Le Relais 32

► **Avis technique sur les dispositions constructives en place (au regard des prescriptions ICPE) du bâtiment de Marciac en vue de la demande d'autorisation sous la rubrique 2714 (Tri de déchets non dangereux)**

- **Date :** 6 Juillet 2017
- **Dossier Socotec n° :** 170439930000012
- **Référence du rapport :** FrO.AU/17/735
- **Responsable d'affaire :** Grégory LOUBET

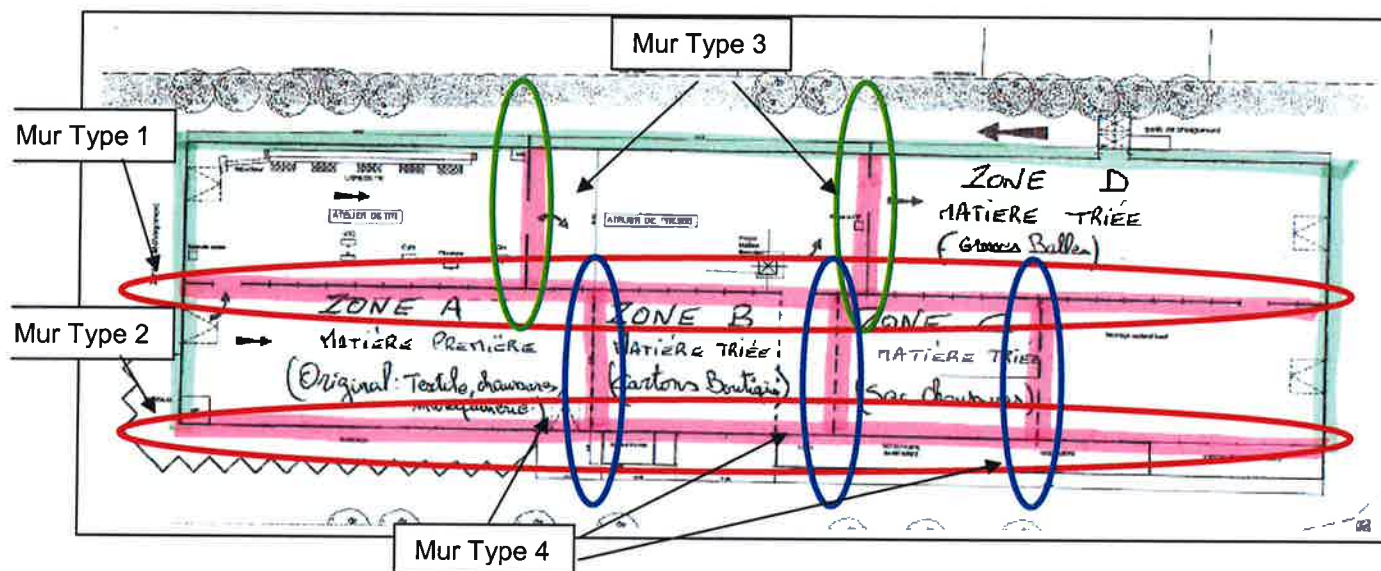
Le mur de type 1 séparatif des 2 zones principales de l'établissement a été construit en maçonnerie d'aggloms et monte jusqu'au chéneau central. Les aggloms ont une épaisseur de 20 cm.

Au droit des surfaces de débattement des portes coulissantes, la paroi est constituée de murs en béton banché de 15 cm.

Ce système constructif peut donc être considéré REI 120 à la vue de la connaissance des matériaux. Nous rappelons que les structures des 2 allées sont indépendantes et que le sinistre sur un côté n'affectera pas la structure de l'autre partie du bâtiment.

Nous attirons l'attention sur la nécessité de procéder au calfeutrement de certains passages de réseaux ou de réaliser la liaison entre les parois maçonnées et le bardage des pignons du bâtiment.

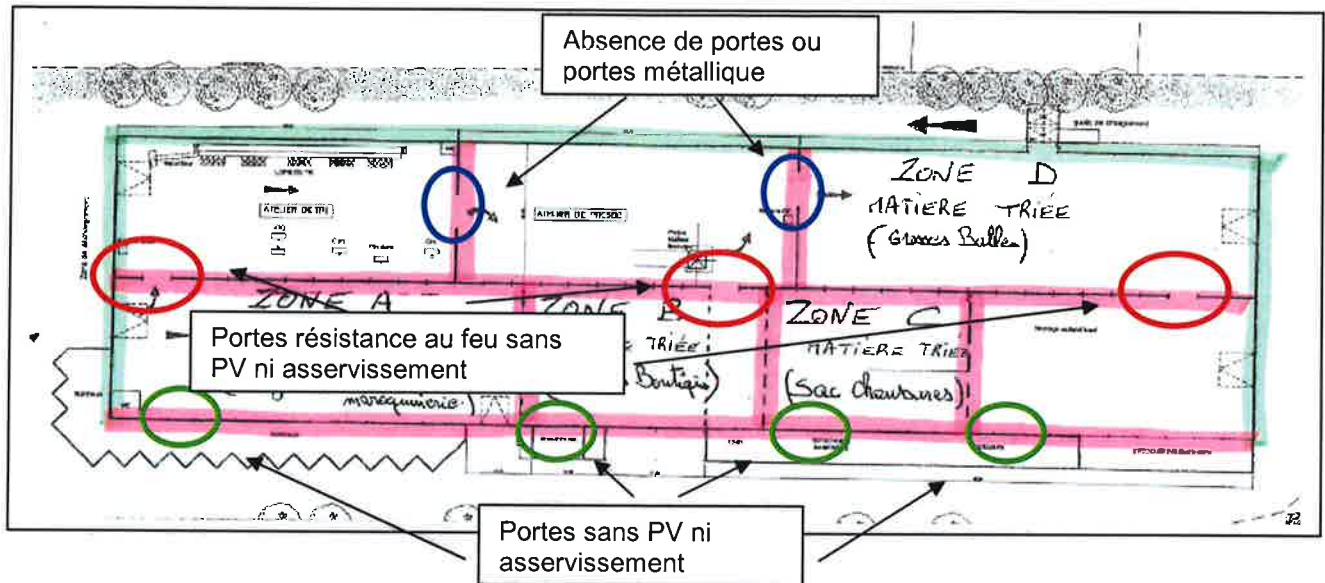
Les 3 portes coulissantes présentes dans le mur 1 (Portes 1) ne bénéficient pas de PV de résistance au feu permettant de justifier un EI 120.

Les portes, revêtues d'un parement métallique sont constituées, dans leur ame d'un matériau semblant être amianté et ayant des qualités de résistance au feu toutefois. Il n'est toutefois pas possible de faire une hypothèse sur la résistance au feu de ces éléments existants.

Nous notons par ailleurs l'absence d'asservissement de ces éléments à un système de processus d'alarme.

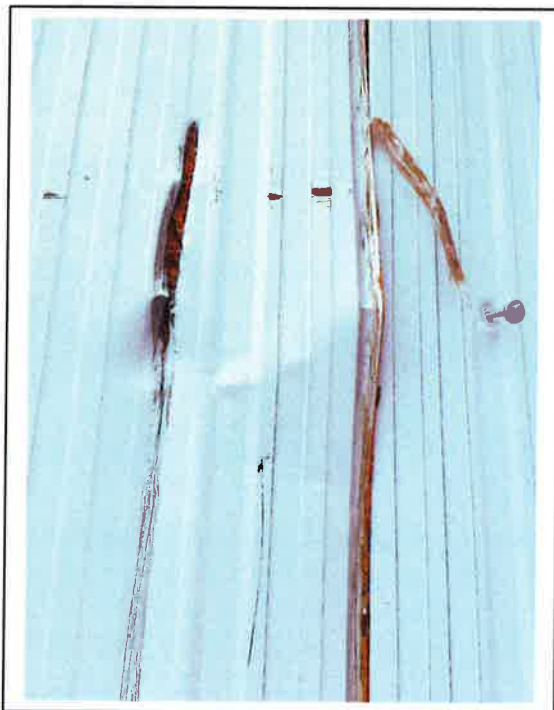
Les parois extérieures du bâtiment de stockage sont réalisés en panneaux sandwich isolés avec isolant en mousses polyuréthane.

La paroi intérieure de ce complexe est un bac métallique de réaction au feu A1.
